Nr postępowania: SA.270.2.2022

PRZEDMIOT ZAMÓWIENIA:

Zagospodarowanie terenu przy budowanym „Budynku obsługi turystów”, rozbudowa infrastruktury teletechnicznej, oświetlenia parkowego oraz budowa kanalizacji deszczowej.

Dotyczy: zapytań z dnia 24.03.2022 i z dnia 25.03.2022 r. w związku z ogłoszonym postępowaniem przetargowym.

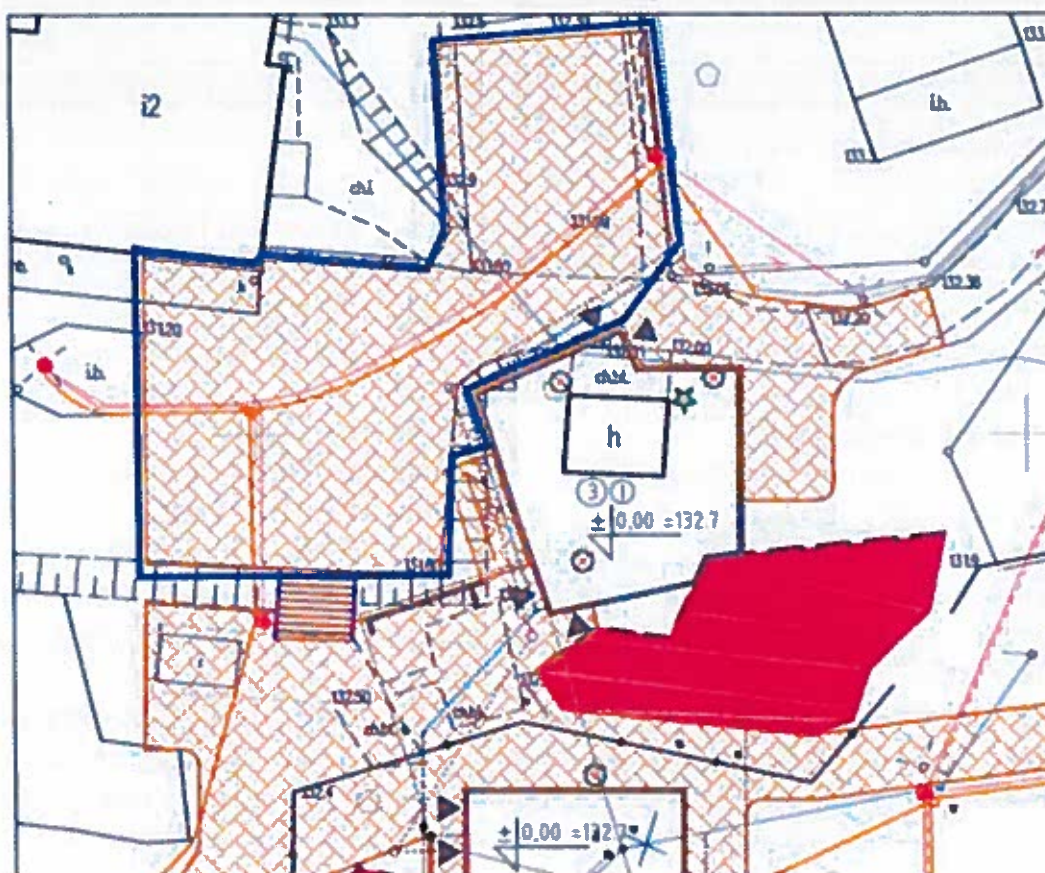
1. Przewidziana konstrukcja nawierzchni częściowo będzie obciążona ruchem samochodowym. Zgodnie z katalogiem nawierzchni podatnych i półsztywnych, zakładając obciążenie ruchem KR1 oraz podłoże G1 grubość podbudowy powinna wynosić minimalnie 20 [cm]. W przypadku gorszych gruntów powinna być zastosowana w-wa mrozochronna. Zastosowanie konstrukcji przewidzianej w projekcie może skutkować niewłaściwą pracą nawierzchni w trakcie eksploatacji. Czy zamawiający dysponuje badaniami gruntu?

Ad. 1. Na zaznaczonym obszarze należy zwiększyć grubość podbudowy do 20cm.
